St 2309 Bau einer Ortsumfahrung Kleinwallstadt mit Neubau Mainbrücke südlich Kleinwallstadt

Vorstellung der Planänderungen 2025

Planänderung 27:

Änderung BW01 (Brücke über B469) und BW02 (Mainbrücke), Anpassung der Planfeststellungsgrenze

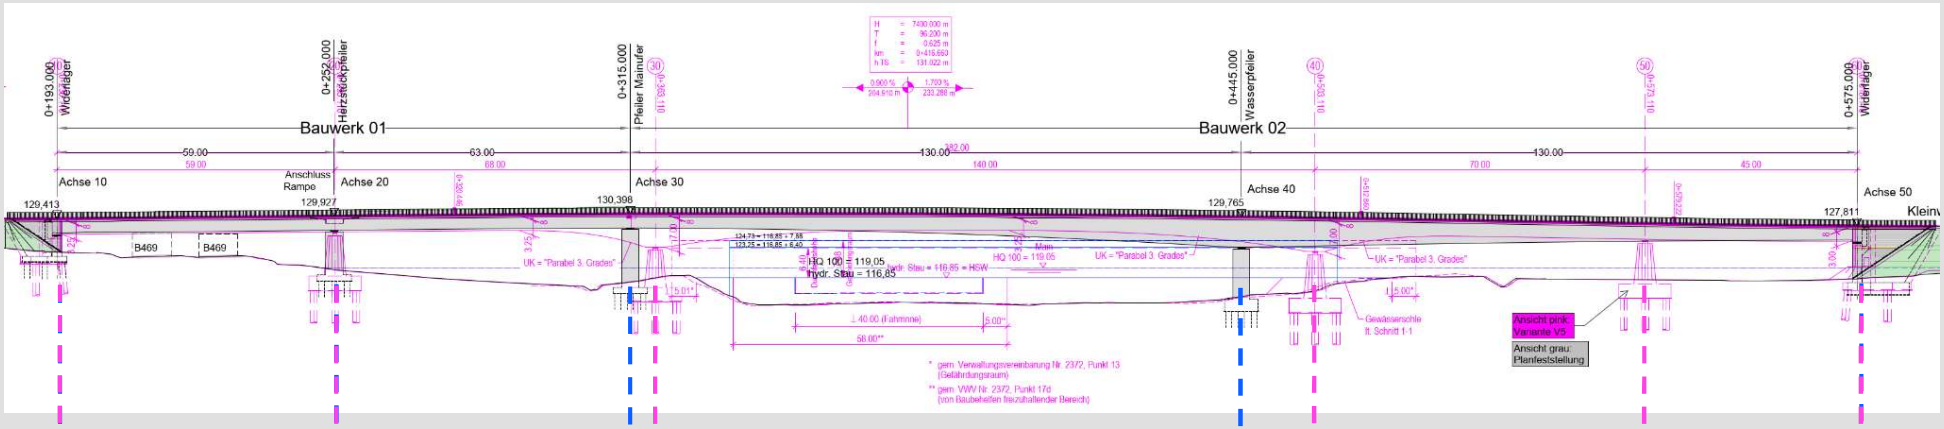
Pfeilerstellung Planfeststellung

Pfeilerstellung nach Planänderung

Änderung BW01 und BW02, Anpassung der Planfeststellungsgrenze

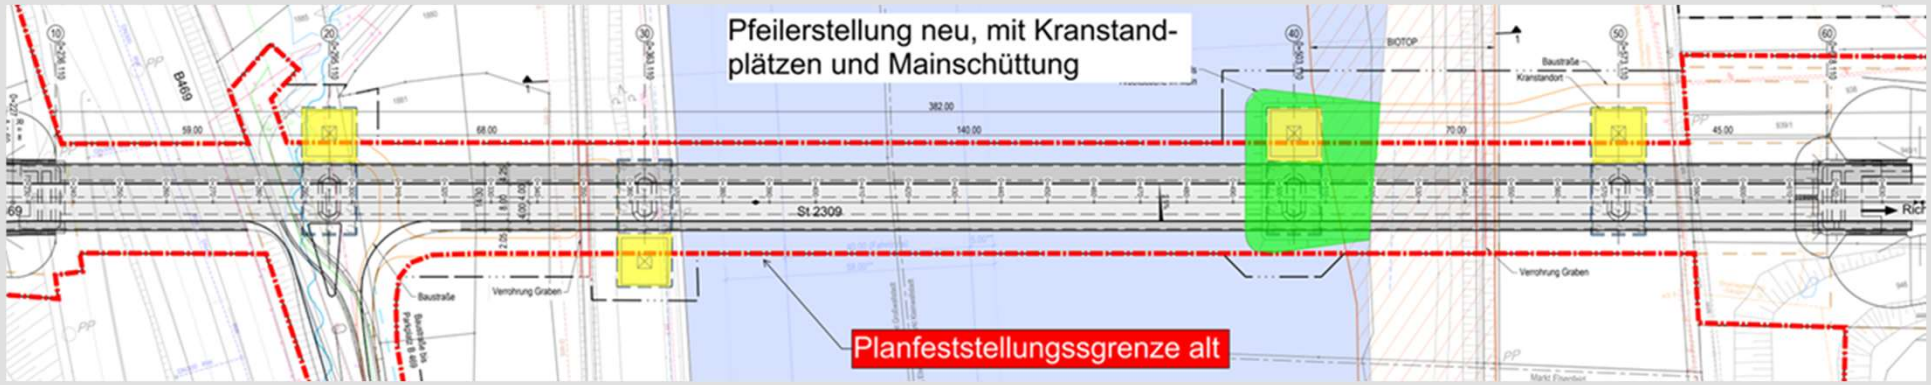
am Bauwerk selbst (Endzustand)

- Optimierung Pfeilerstellung / Voutung Überbau
- Tiefgründung Widerlager Ost

temporär (für die Bauzeit)

- Arbeitsebene im Main
- Vergrößerung Baufeld
- Gründung Hilfsstützen

Auszug Lageplan 1 (Unterlage 5, Blatt 1 TTT)

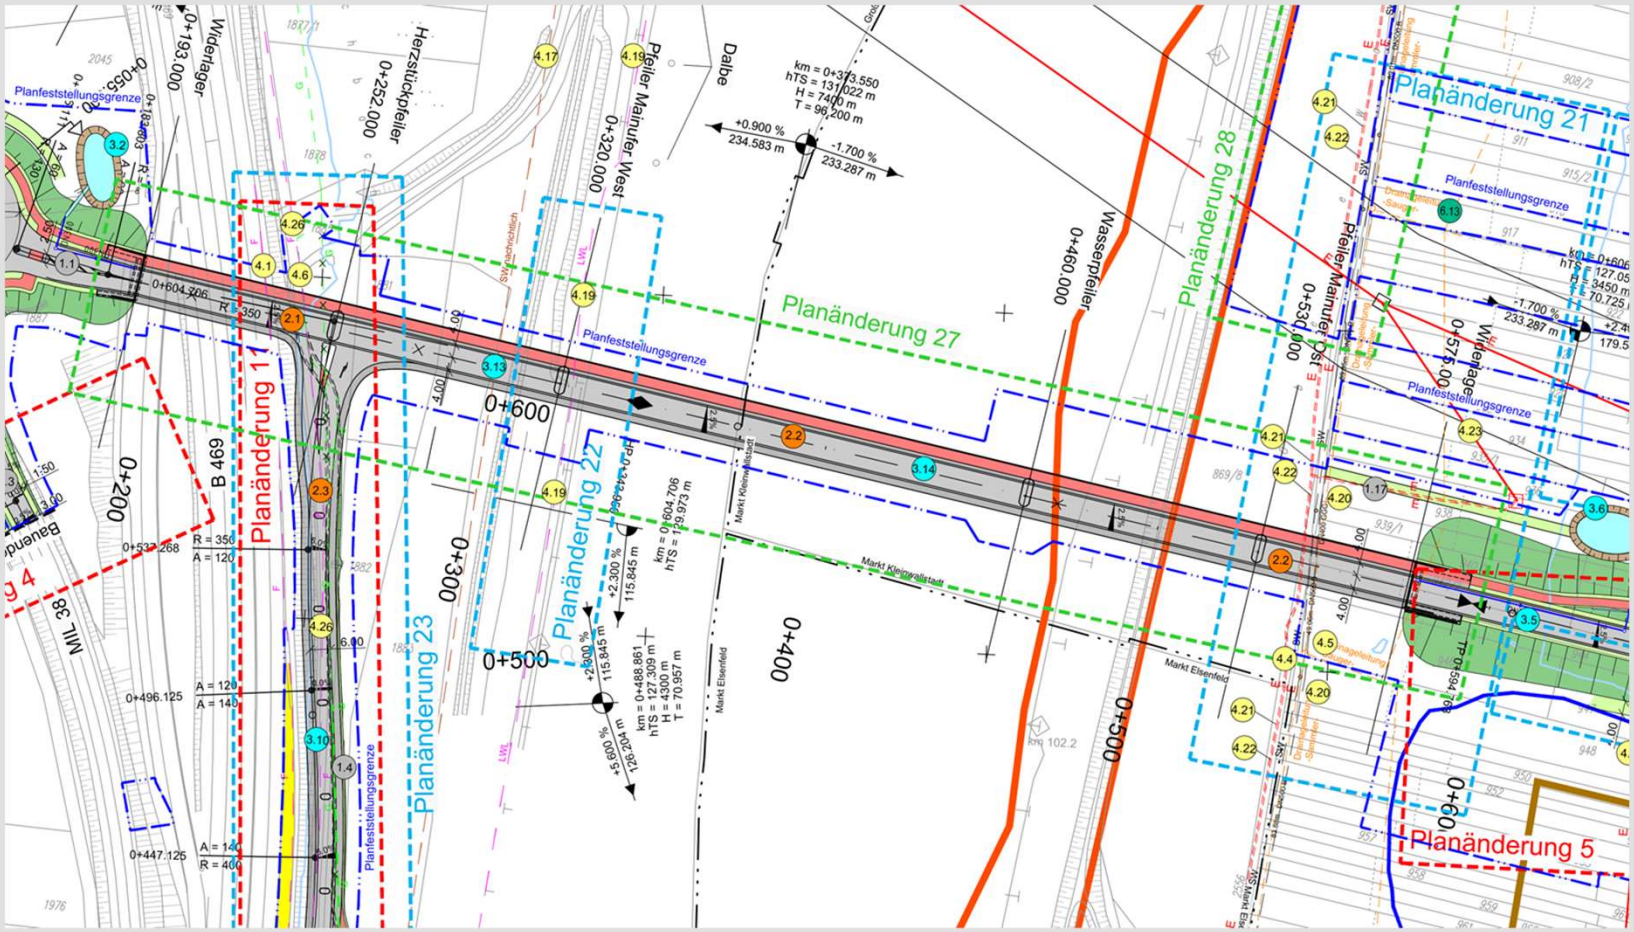
Änderung BW01 und BW02, Anpassung der Planfeststellungsgrenze

Ausgleichsmaßnahme A13cef: Erweiterung auf weitere Grundstücke, Anpassung der Planfeststellungsgrenze

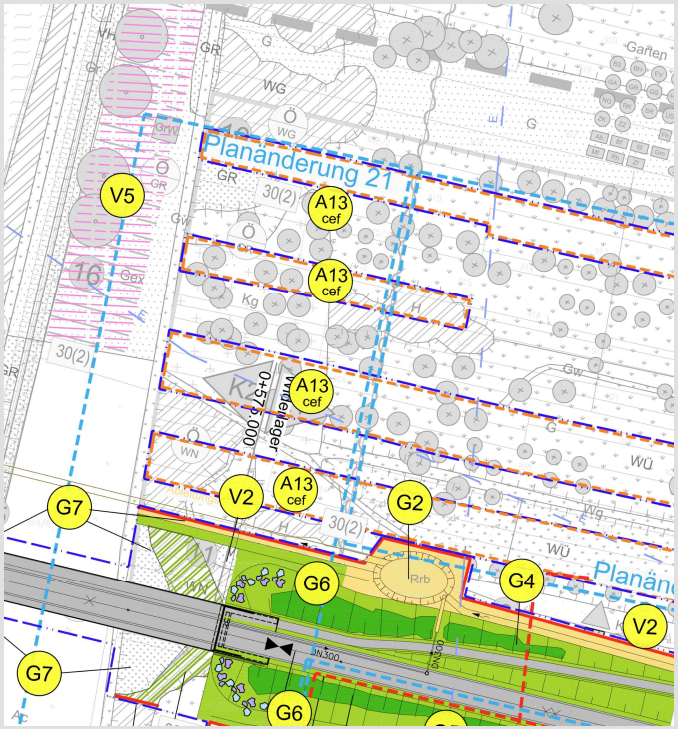
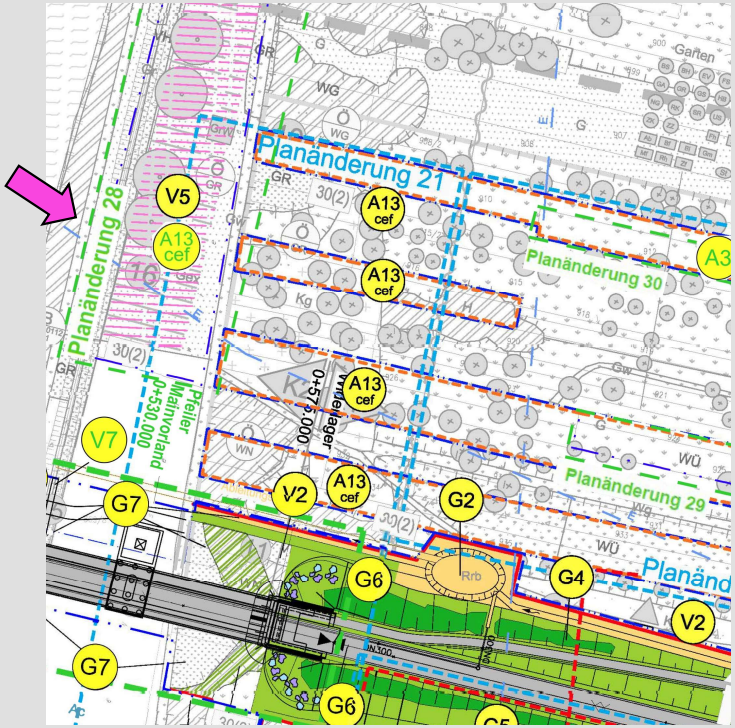
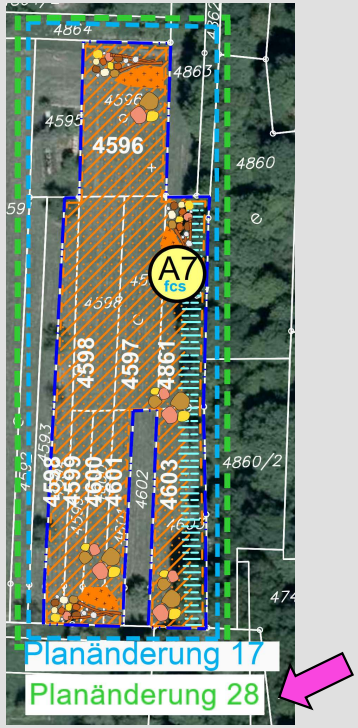
- insgesamt 57 Fledermausquartiere und Nisthilfen für Vögel
  (zwei neue Grundstücke und Grundstücke, die bereits im Verfahren sind)

Ausgleichsmaßnahme A13cef: Entfall von Grundstücken, Anpassung der Planfeststellungsgrenze

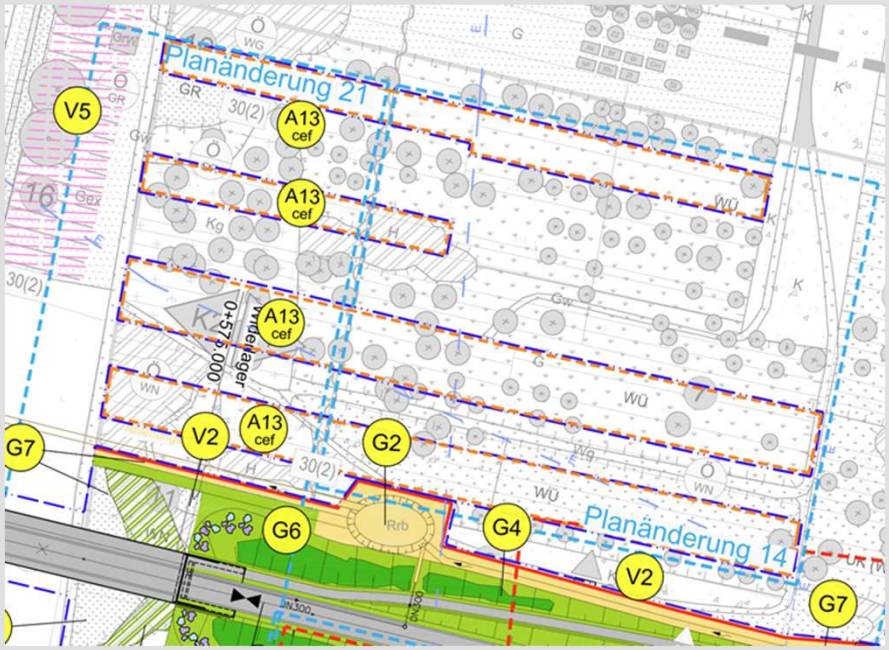
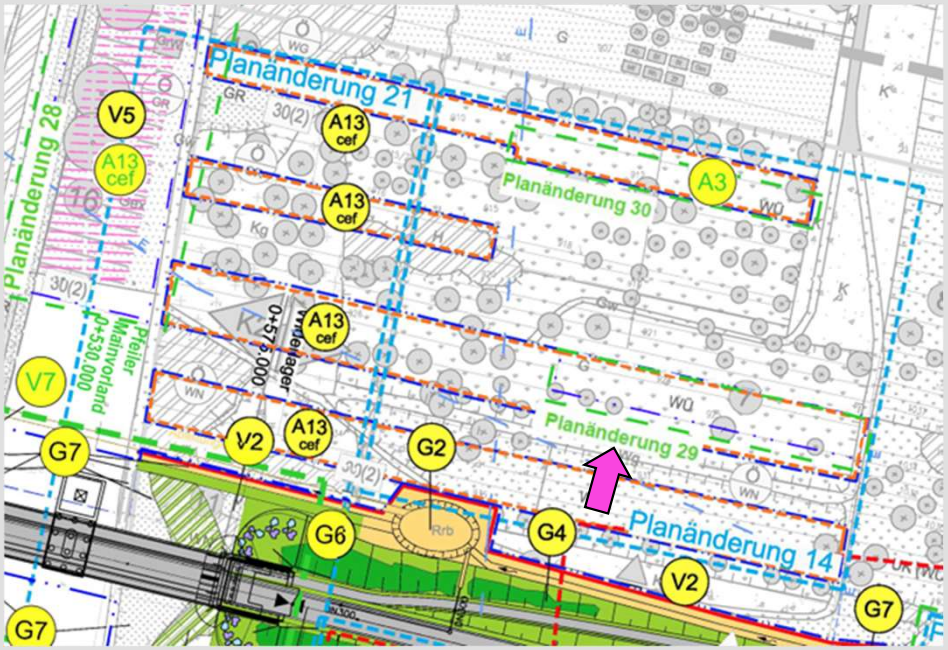
- insgesamt 57 Fledermausquartiere und Nisthilfen für Vögel
  (mit Planänderung 28 sind ausreichend Aufhängmöglichkeiten vorhanden)

Ausgleichsmaßnahme A3: Erweiterung auf weiteres Grundstück

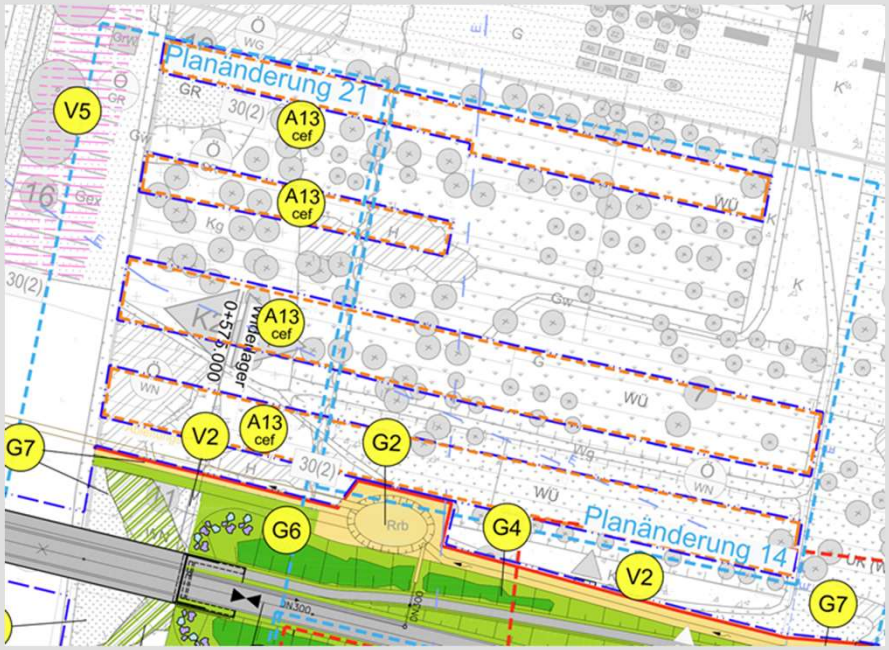
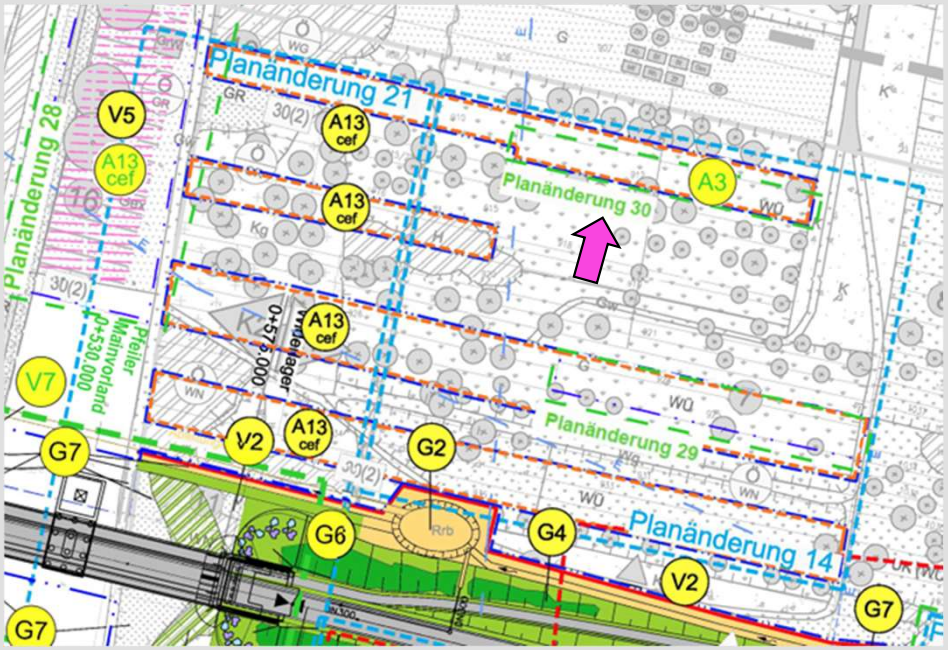
- Anlage einer Streuobstwiese: bisher nur im Bereich „Hinteres Feld“ vorgesehen (durch die Planänderung 27 wird weiterer Ausgleich erforderlich => Umsetzung auf einem Grundstück, welches bereits im Verfahren ist)

Änderung BW04 (Bahnbrücke)

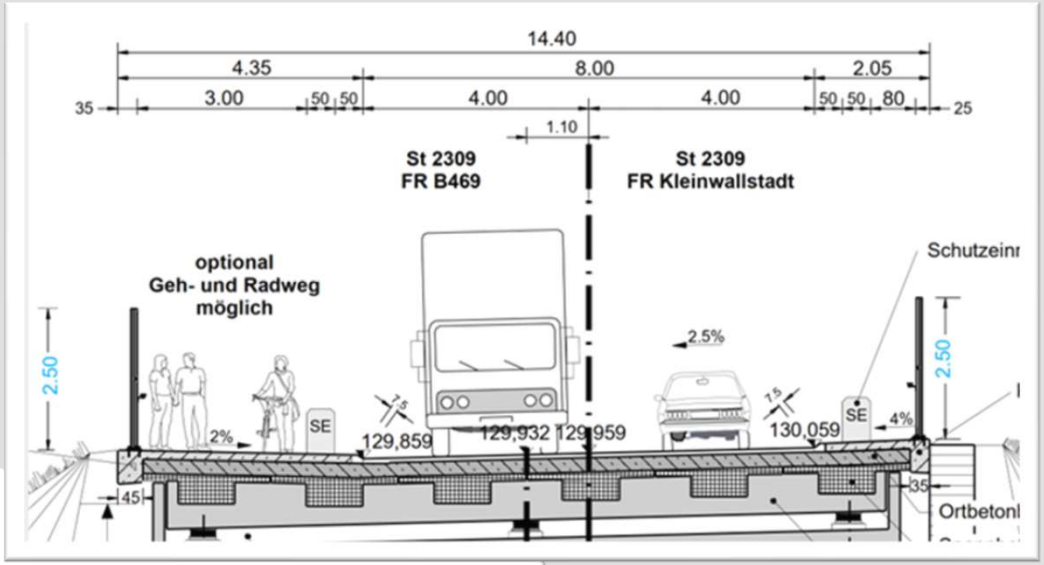
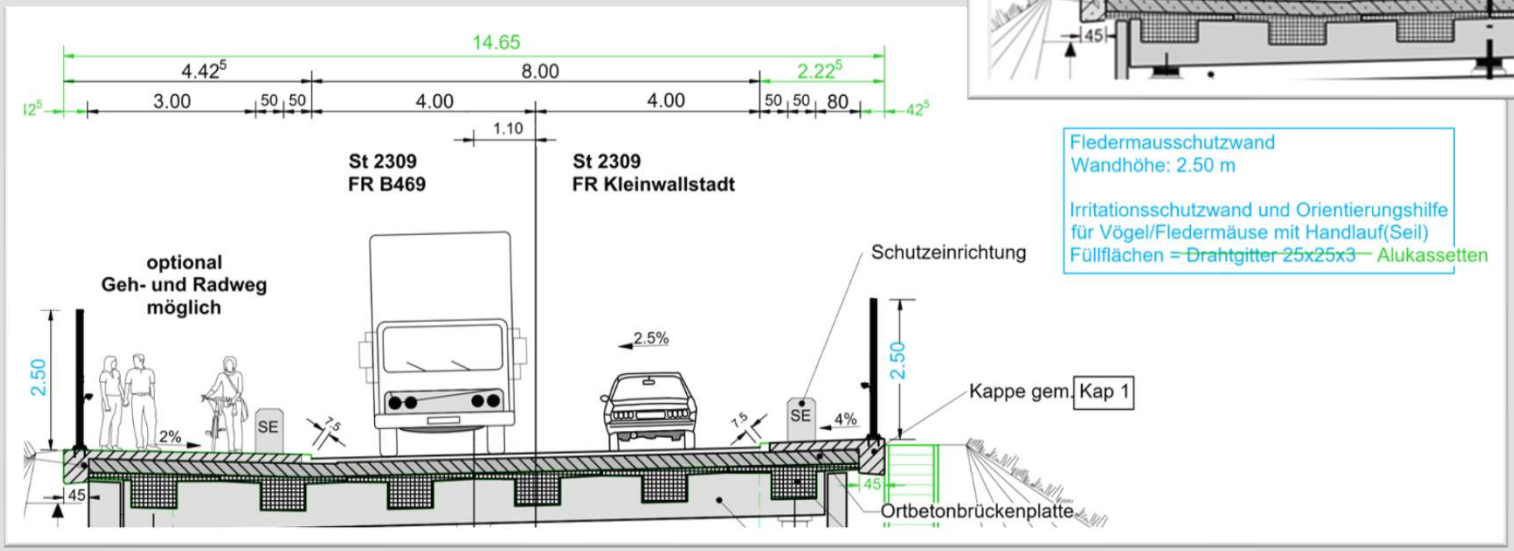
- Aktualisierung im Zuge der Ausarbeitung der Planung:

Detailausführung der sog. Brücken-Kappenausbildung und der Ausbildung der Fledermausschutzwand
